Referencia: Expediente: LAM4090

Asunto: Comunicación Auto No. 9022 del 31 de julio de 2026

AUTORIDAD NACIONAL DE LICENCIAS AMBIENTALES
- ANLA –
AUTO N° **009022**
(31 JUL. 2026)

“POR EL CUAL EFECTÚA SEGUIMIENTO Y CONTROL AMBIENTAL Y SE TOMAN OTRAS DETERMINACIONES”

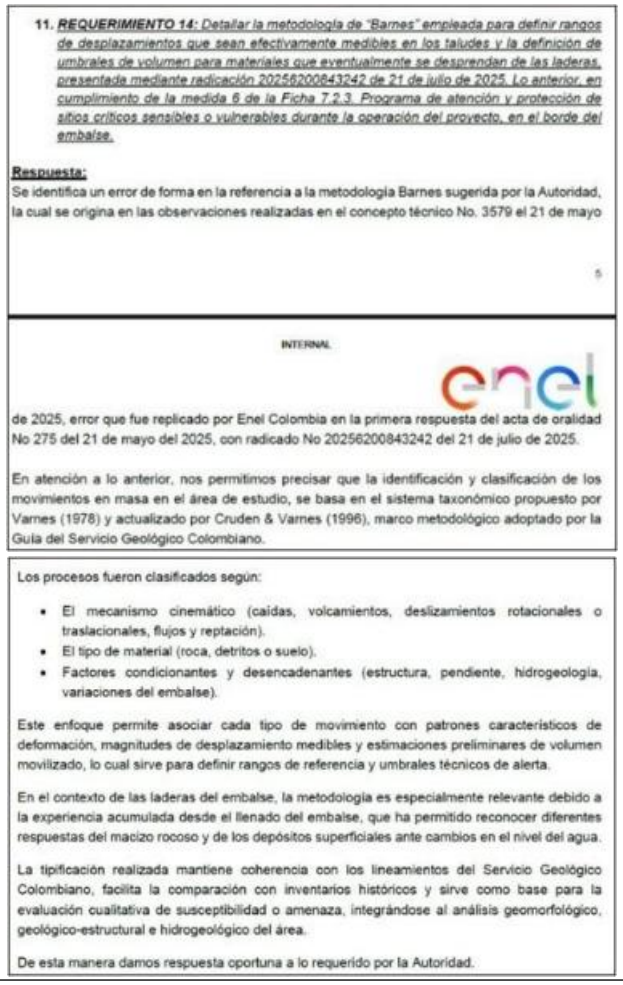
11. ***REQUERIMIENTO 14:*** *Detallar la metodología de "Barnes" empleada para definir rangos de desplazamientos que sean efectivamente medibles en los taludes y la definición de umbrales de volumen para materiales que eventualmente se desprendan de las laderas, presentada mediante radicación 20256200843242 de 21 de julio de 2025. Lo anterior, en cumplimiento de la medida 6 de la Ficha 7.2.3. Programa de atención y protección de sitios críticos sensibles o vulnerables durante la operación del proyecto, en el borde del embalse.*

Respuesta:
Se identifica un error de forma en la referencia a la metodología Barnes sugerida por la Autoridad, la cual se origina en las observaciones realizadas en el concepto técnico No. 3579 el 21 de mayo
